Plan Local d'urbanisme Intercommunal

Modification n°3

Annexe n°2

Évolutions du dossier de Modification n°3 du PLUi à la suite des avis des
Personnes Publiques Associées et de l'enquête publique

2.8. Beyrie en Béarn : emplacement réservé n°4

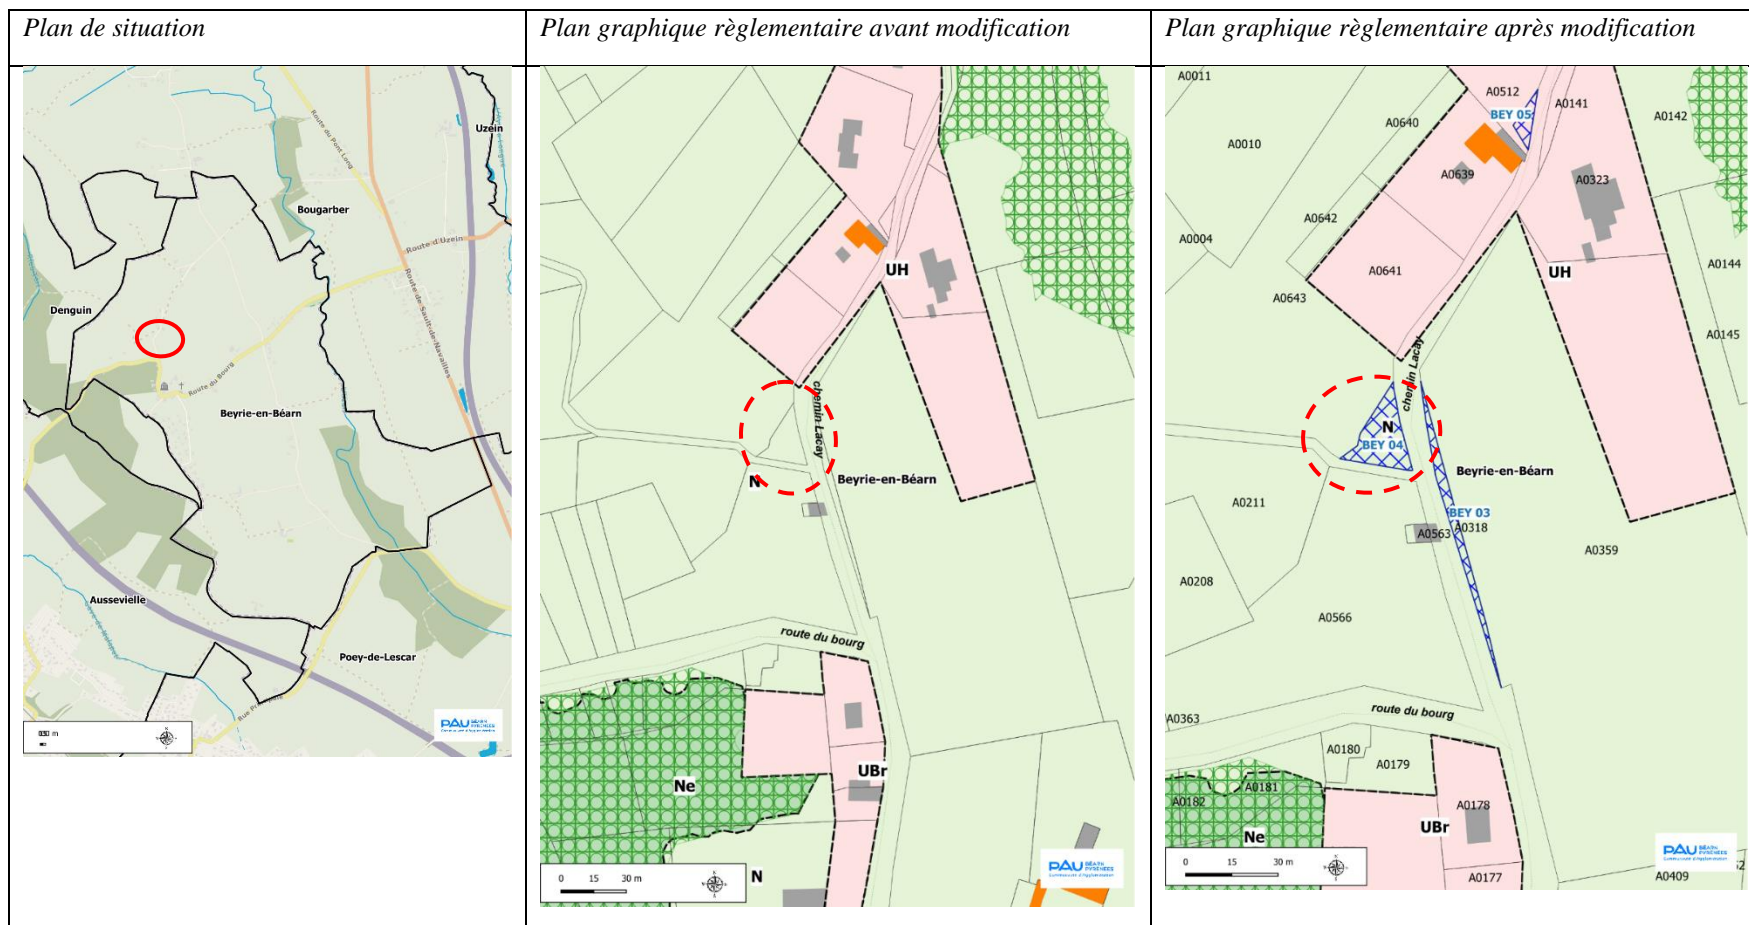
Objet : Créer l'emplacement réservé n°4 « Mise en place d'une bâche ou poteau pour la défense incendie, parcelle A0559, 316m² »

Référence : observation du public @102-1 de l'annexe du rapport d'enquête publique

2.13. Idron : zone UC

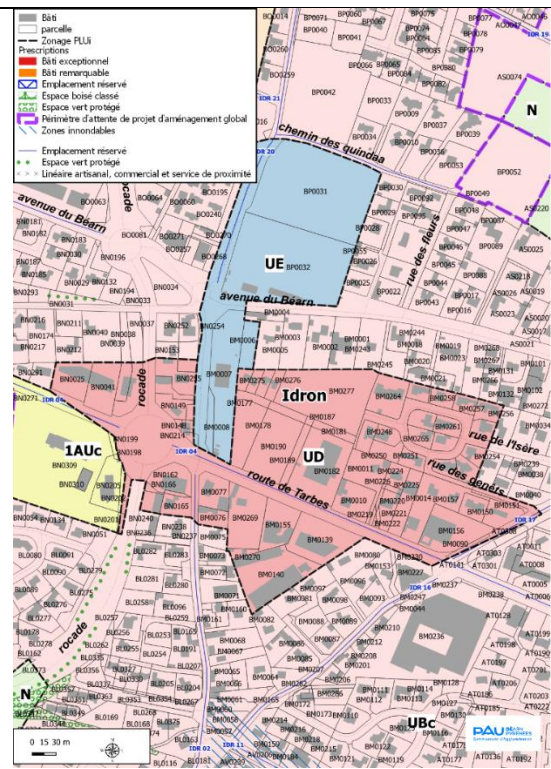
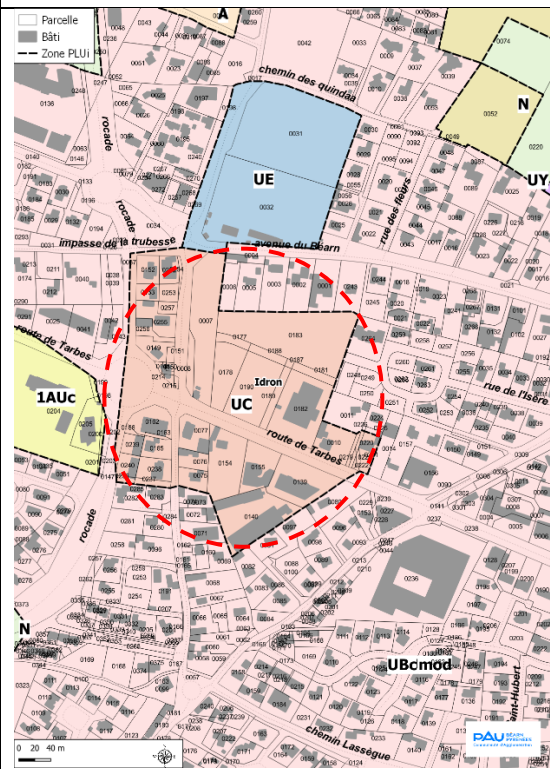
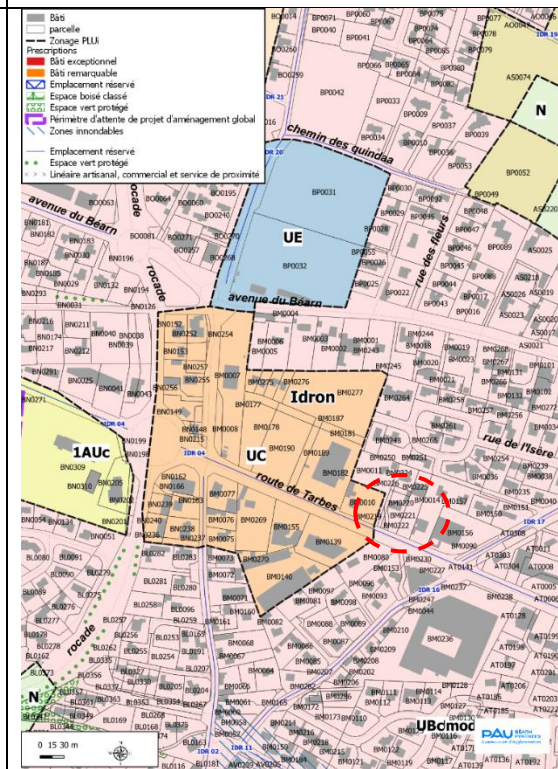
Objet de la modification : Créer une zone « UC » correspondant à une centralité déjà existante à renforcer route de Tarbes.

Référence : observation du public E75 de l'annexe du rapport d'enquête publique

Objet de l'ajustement : retirer les parcelles BM11-219-220-221-22-223 de la zone UC et les laisser en UBC

2.14. Billère : zone UC

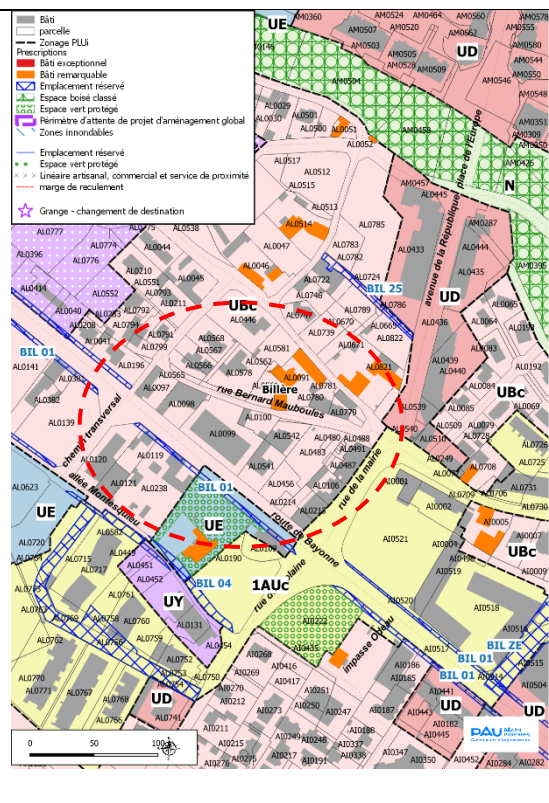
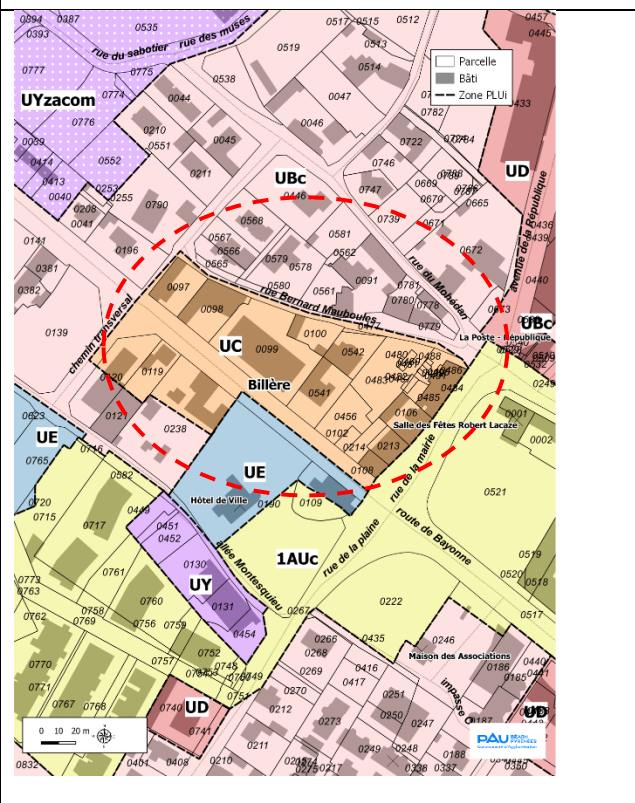
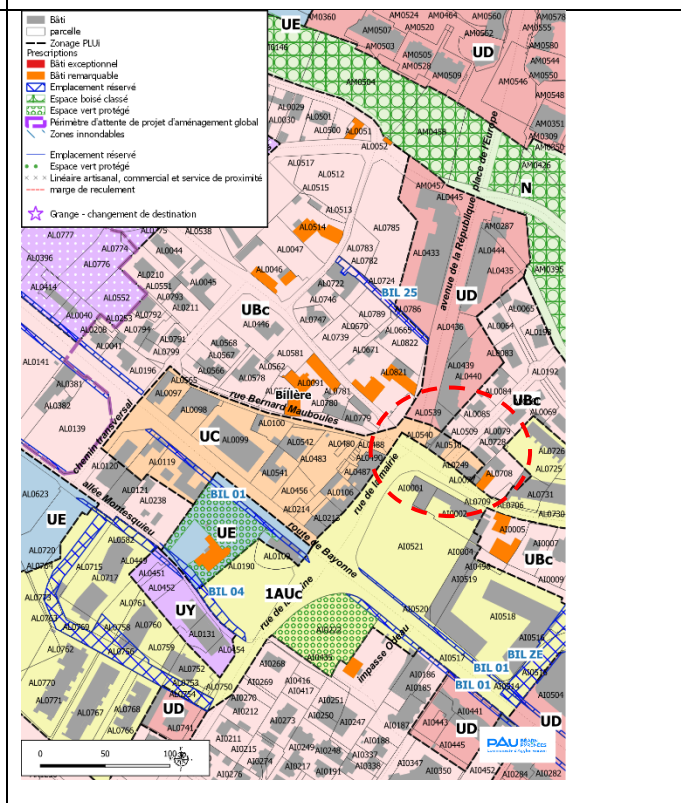
Objet de la modification : Créer une zone « UC » correspondant à une centralité existante à renforcer en extension de la mairie et de la place François Mitterrand

Référence : observation du public C2 ou RP9-2 de l'annexe du rapport d'enquête publique

Objet de l'ajustement : rajouter les parcelles AL 249-509-510-528-529-532-540 en zone UC

2.16. Billère OAP La Linière

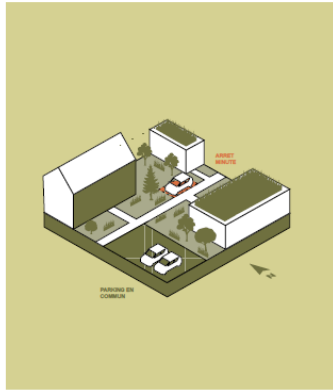
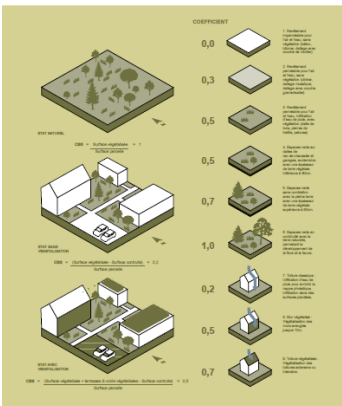
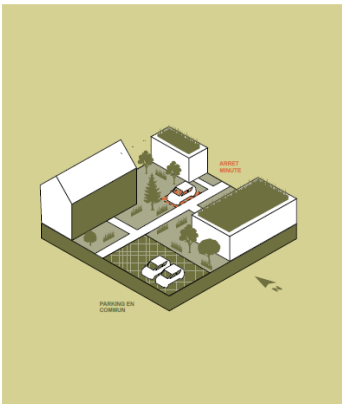
Objet de la modification : L'OAP La Linière est modifiée pour l'ajuster à la nouvelle étude concernant ce quartier.

Objectif : Des exemples de dispositifs sont ajoutés

2.18. Lons parcelle AR 180 : OAP « Paris-Madrid »

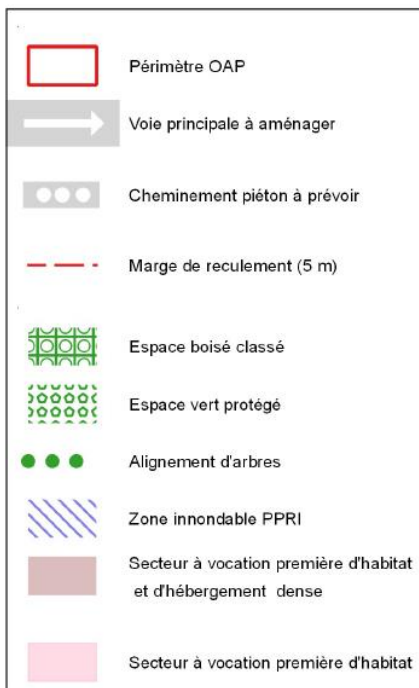
Objet de la modification : Modifier l'OAP « Paris Madrid » (parcelle AR 180) en précisant la densité souhaitable, l'objectif programmatique et d'autres éléments d'aménagements.

Evolution : ajout des espaces boisés classés

2.19. Pau OAP Avenue du Général Leclerc

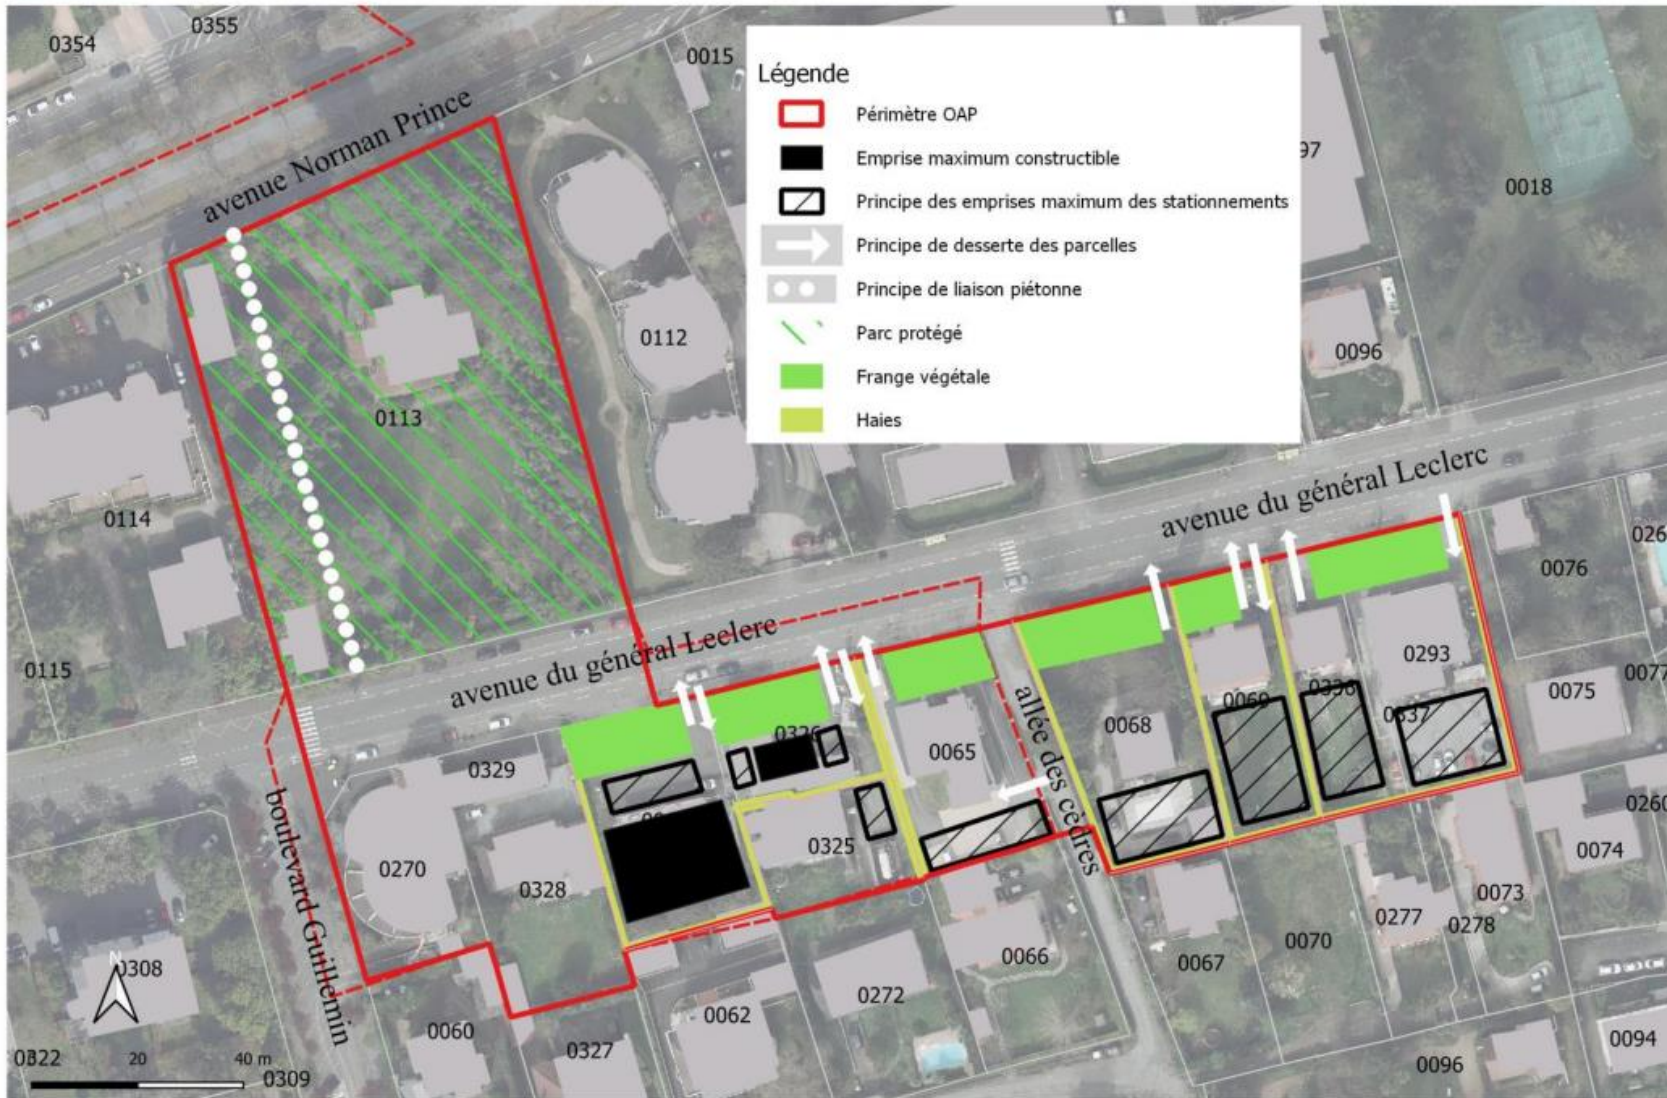
Objet de la modification : Création de l'OAP avenue Général Leclerc à PAU sur les parcelles CT63, 65, 68, 69, 270, 293, 325, 326, 328, 329, 336, 337 et CV 113 afin de définir des principes d'aménagement sur la centralité en bordure de l'avenue du Général Leclerc (ancienne station Avia et alentours) au regard des enjeux de préservation des masses végétales et d'une qualité urbaine et paysagère des futures constructions conditionnées par le règlement de la servitude d'utilité AVAP.
